## LICITACION PUBLICA SG-800 RG-L1167-PROY00003

### *“DISEÑO, SUMINISTRO Y MONTAJE DE EQUIPAMIENTO DE TRANSMISIÓN DE PLAYA Y POTENCIA”*

#### **CIRCULAR Nº 6 ACLARATORIA**

**SGA**

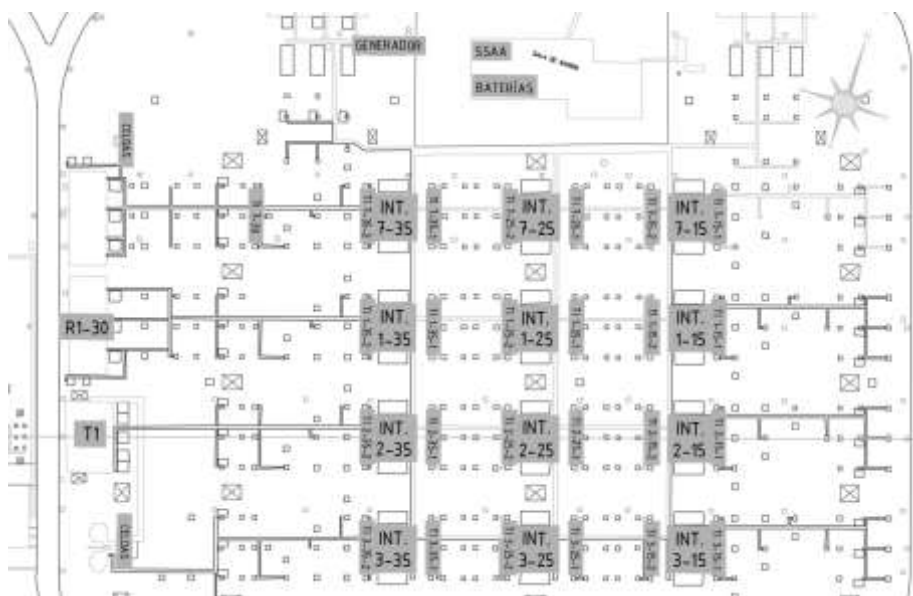
Proyecto PROY00235: Por favor, indicar claramente en un plano dónde están ubicados los equipos a reemplazar. Un mayor grado de detalle permitirá preparar una oferta más precisa y competitiva.

Se ilustra a continuación en sombreado color gris la designación y ubicación física en playa de los diferentes equipos reemplazar. No se ilustran los cableados, materiales menores y accesorios. Ante cualquier diferencia entre estos esquemas, con lo redactado en el documento de licitación o especificaciones técnicas, rige lo mencionado en el documento de licitación y las especificaciones técnicas.
